工程指示 / 要求簡箋 ENGINEER INSTRUCTIONS(E.I.)

工程指示編號:	EI- 5076A	修改版本:	A
	HK- 1541		
工程編號:	J 856	工程名稱:	天榮站
收件人:	生統/王良	發件人:	Lai Sik Hung
工程項目:	佛沙窗保護方案 (新鴻基標準) (修改部份呔吋)	日期:	08/09/2022

內容: 請依附件的佛沙窗保護方案(新鴻基標準)進行保護

依新鸿基要求重新编制、2022.09.08

# J-856 天荣站预制窗包装保护示意-9

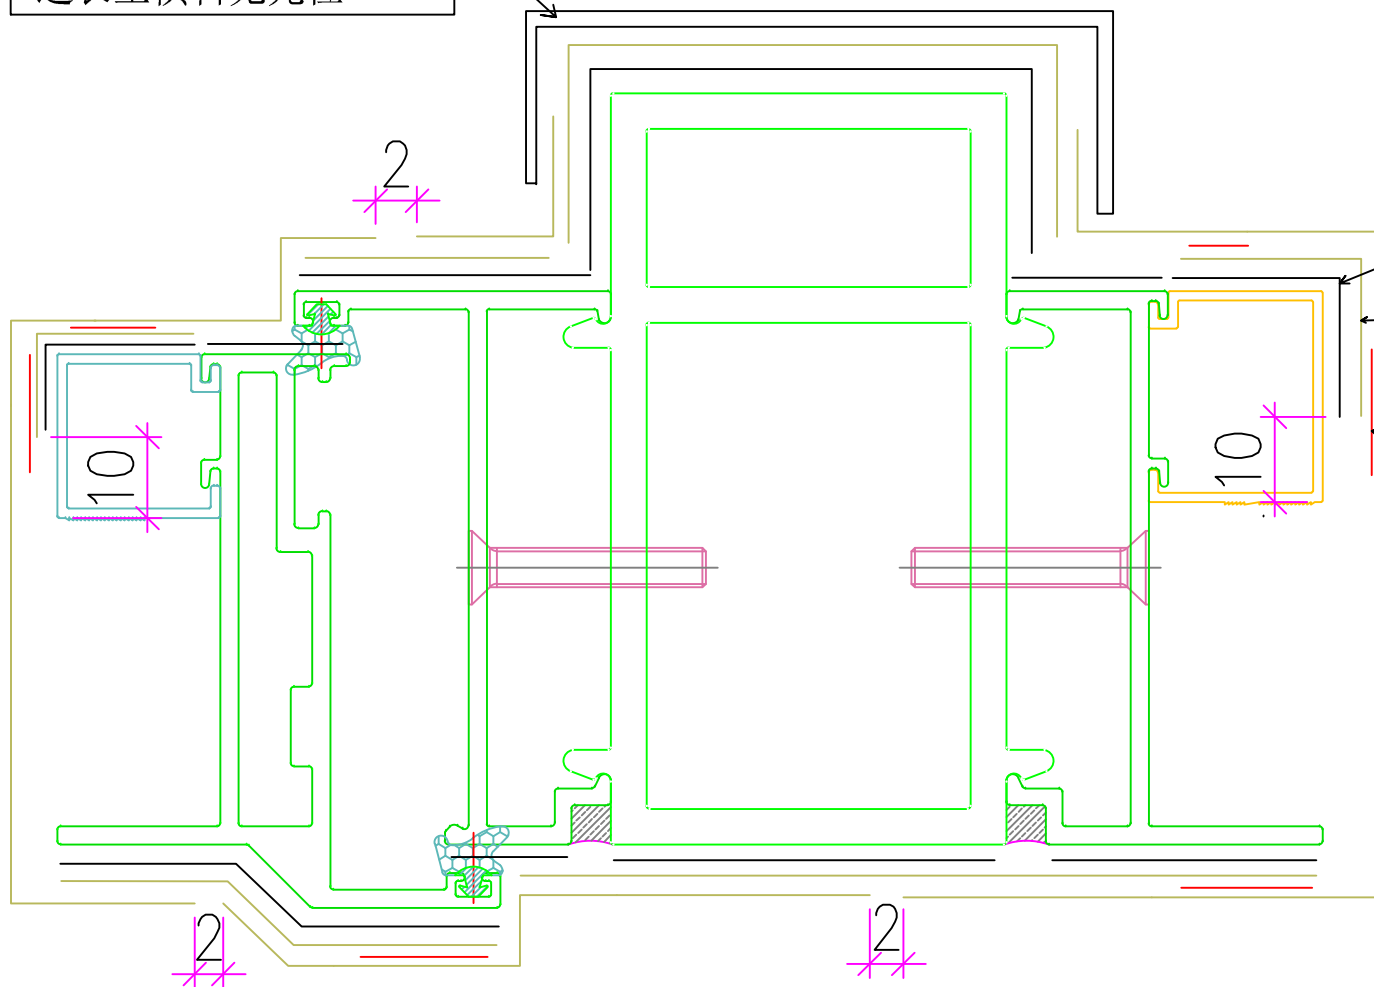
$\frac{3、4}{DT62}$  |  $\frac{2、3}{DT64}$  直位夹通

依新鸿基要求重新编制、2022.09.08

“白色PVC胶壳”-厂包装  
通长至横料见光位

# J-856 天荣站预制窗包装保护示意-10

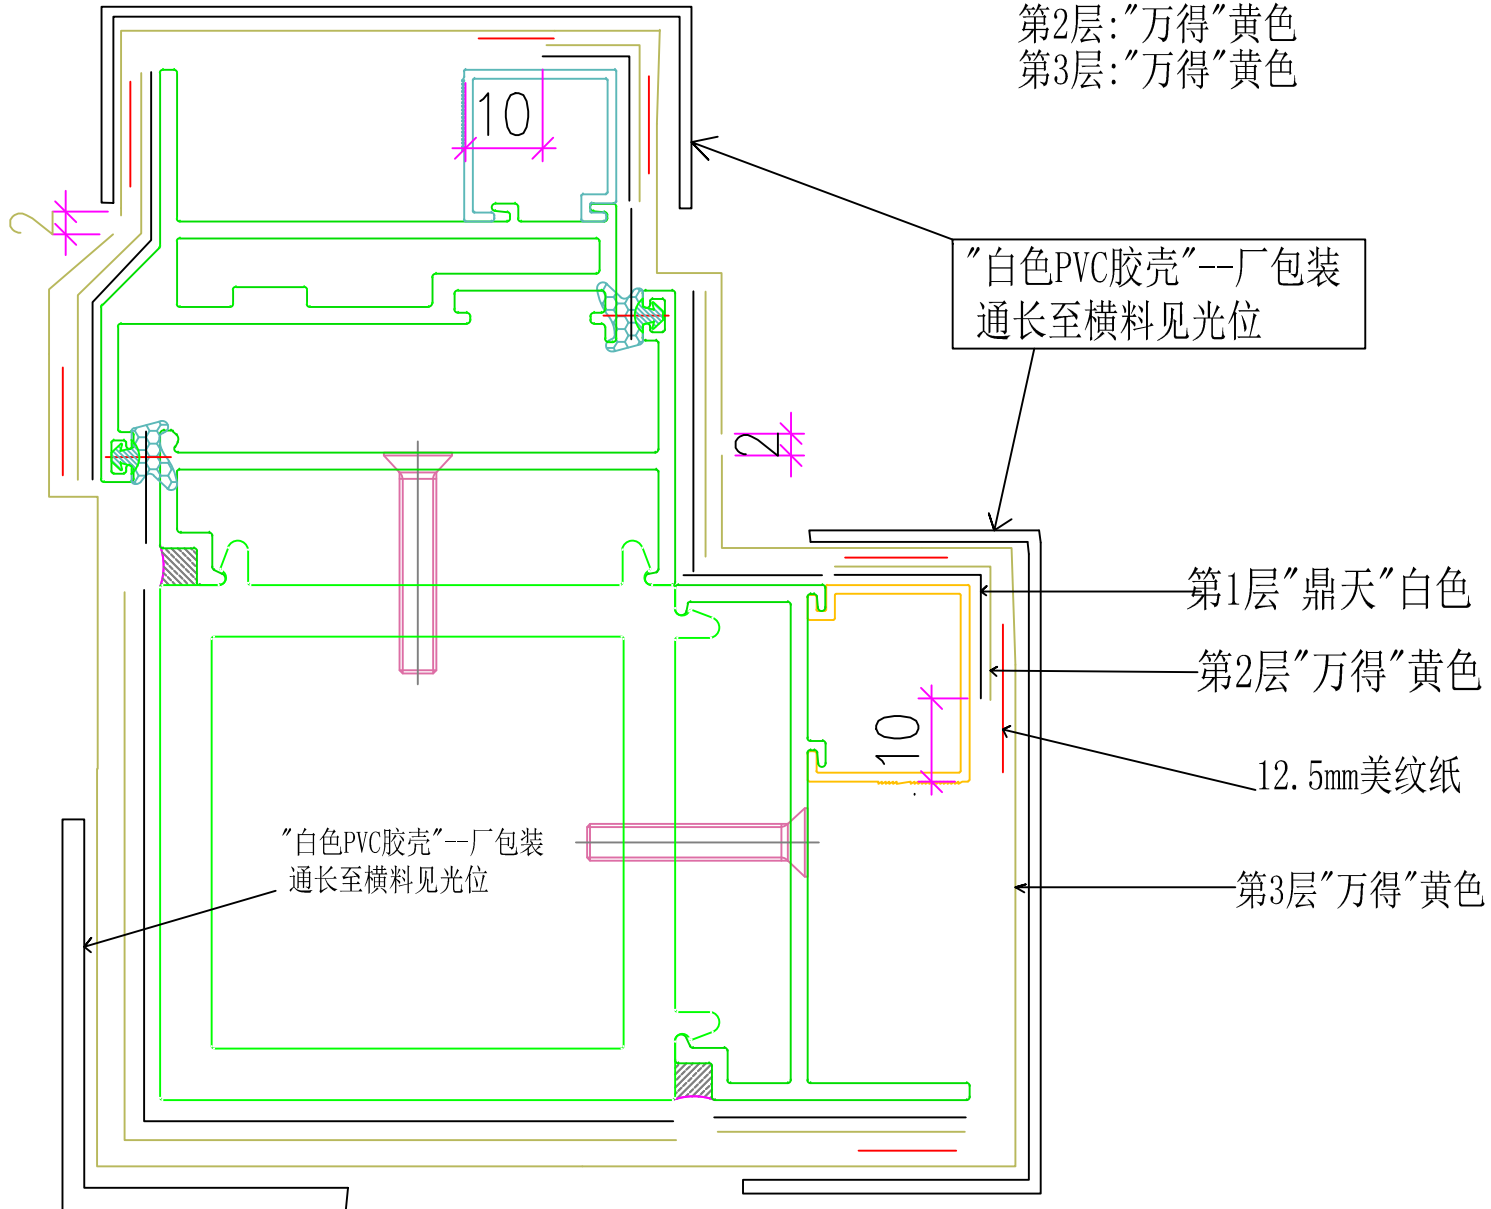
DT63 | DT64 转角夹通

依新鸿基要求重新编制、2022.09.08
